**Antrag auf Änderung gemäß § 73 (8) VwVfG  
zum Rahmenbetriebsplan  
für einen Quarzsandtagebau südlich der Mentewehrstraße in der  
Gemeinde Moormerland Ortsteil Veenhusen  
Bergrechtliches Planfeststellungsverfahren mit  
Umweltverträglichkeitsprüfung  
gem. § 52 Abs. 2a i.V.m. § 57 a BBergG**

Antragsteller:  
**Frank und Ralf Huneke GbR**  
**Großer Stein 5**  
**26789 Leer**

Stand: 05.12.2017

## **Erläuterungstext**

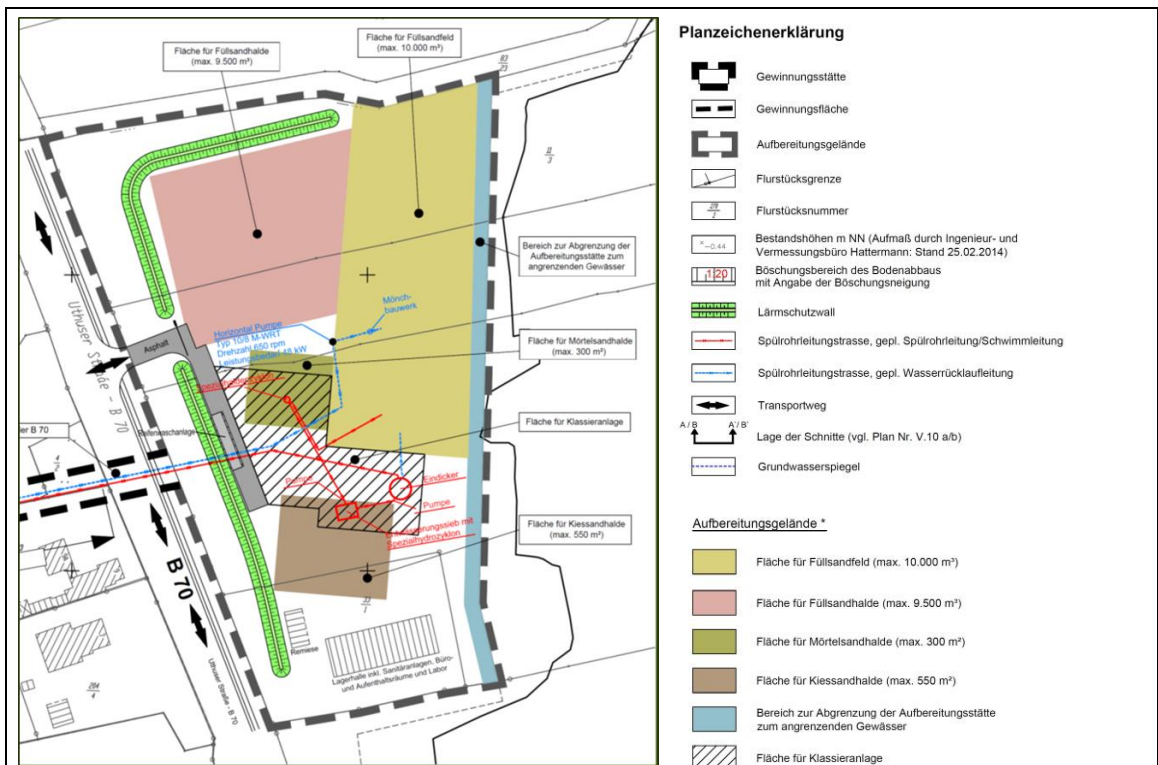
Der Geltungsbereich wird in dem vorliegenden Änderungsantrag gegenüber dem Geltungsbereich des am 16.11.2016 eingereichten Rahmenbetriebsplanes zurückgenommen (vgl. auch Abb. 2). Diese Änderungen des Geltungsbereiches betreffen ausschließlich den Bereich der Aufbereitungsstätte, konkret die Flächen im Bereich der Flurstücke 11/3, 12/1 sowie 32/3 der Flur 2, Gemarkung Veenhusen. Weitere Flurstücke des Geltungsbereiches des Rahmenbetriebsplanes sind von den Änderungen nicht betroffen.

Die Änderungen bestehen darin, dass der Geltungsbereich zum einen östlich an die vom WSA vorgesehene Graben-Wall-Konstruktion, die der Abgrenzung des Abbaugewässers Veenhusen VI gegenüber der Aufbereitungsstätte dient, angepasst wird. Die Graben-Wall-Konstruktion des WSA wiederum orientiert sich an der tatsächlichen Uferlinie, die im Januar 2017 ermittelt wurde. Weiterhin findet eine Anpassung des Geltungsbereiches im Norden statt. Hier werden die Bereiche der Spürohrleitung sowie der Pumpenstandort des WSA herausgenommen.

**Abb. 2: Darstellung der beantragten Änderungen des Geltungsbereiches gegenüber den Darstellungen im Rahmenbetriebsplan vom 16.11.2016**

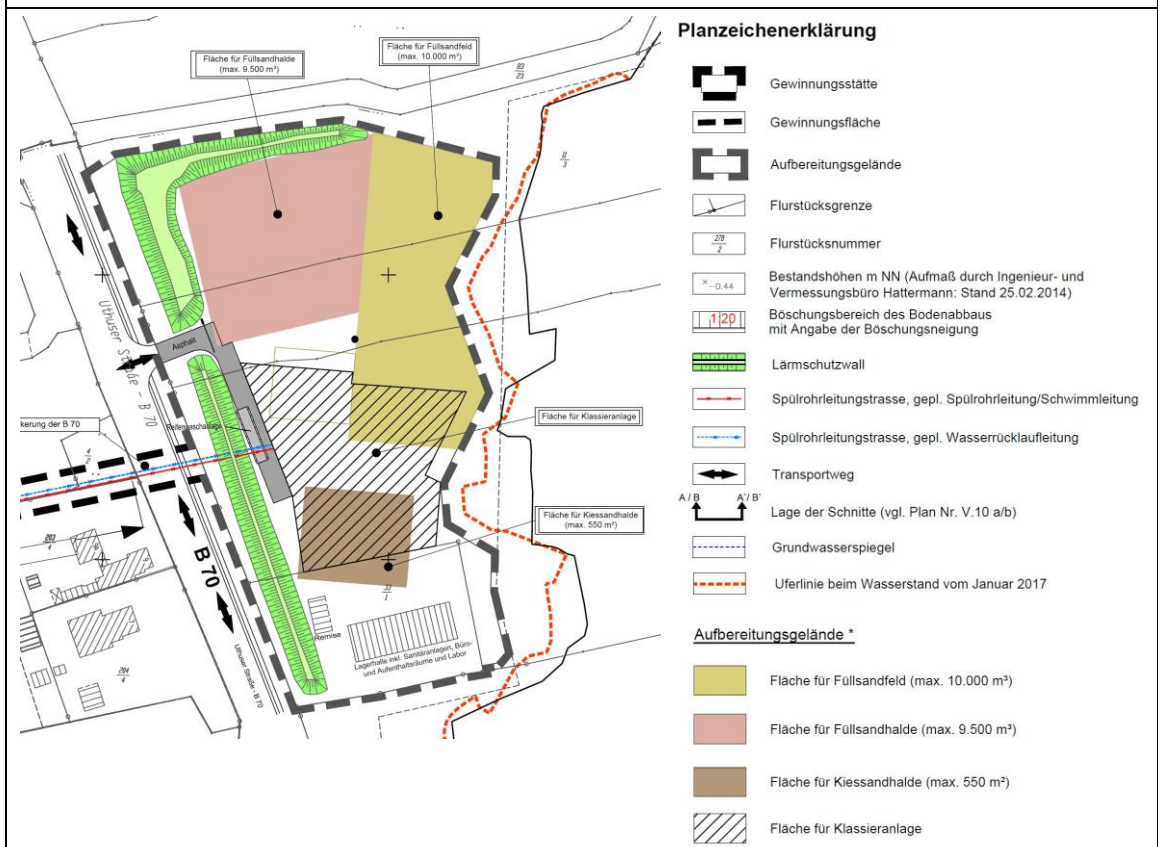
**Auszug aus Plan-Nr. V. 7- Abbauplan zum Rahmenbetriebsplan Quarzsandtagebau sdL der Mentewehrstraße vom 16.11.2016**

**Auszug aus dem Abbauplan, Plan-Nr. V.7 zum Änderungsantrag vom 05.12.2017**

2a Luftbild mit Lageplan des geplanten Bodenabbaus sowie der Bohrungen und Messstellen

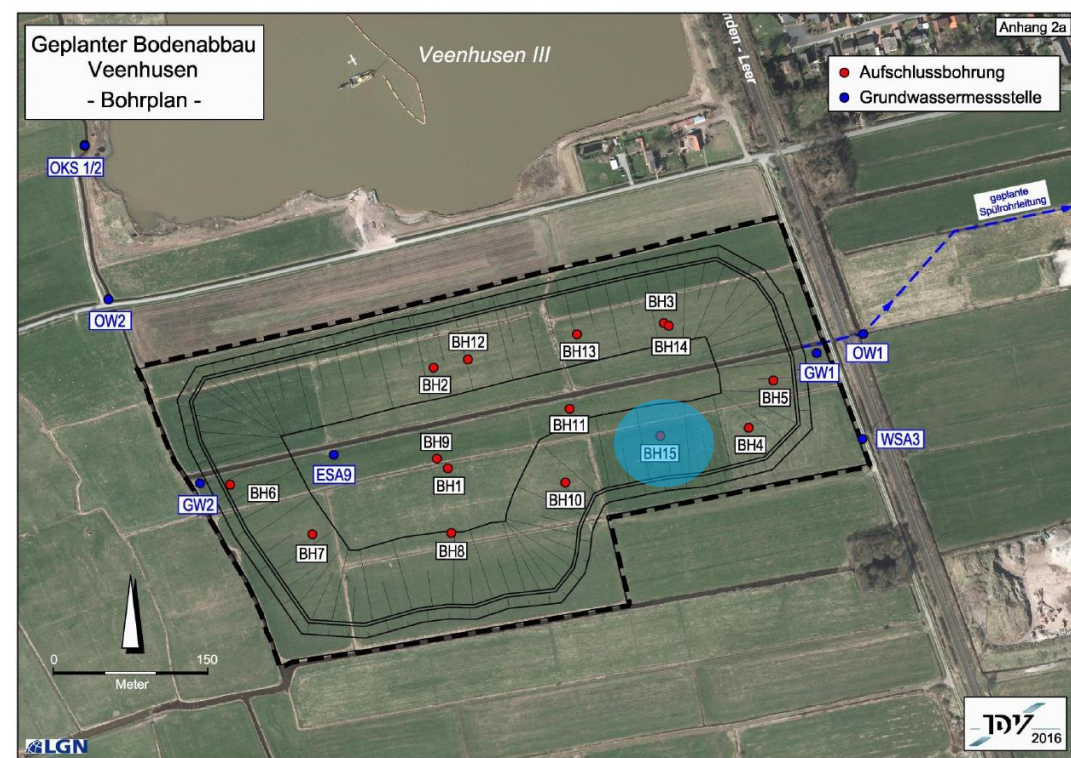
**Ergänzung der Lage der Bohrung BH 15.**
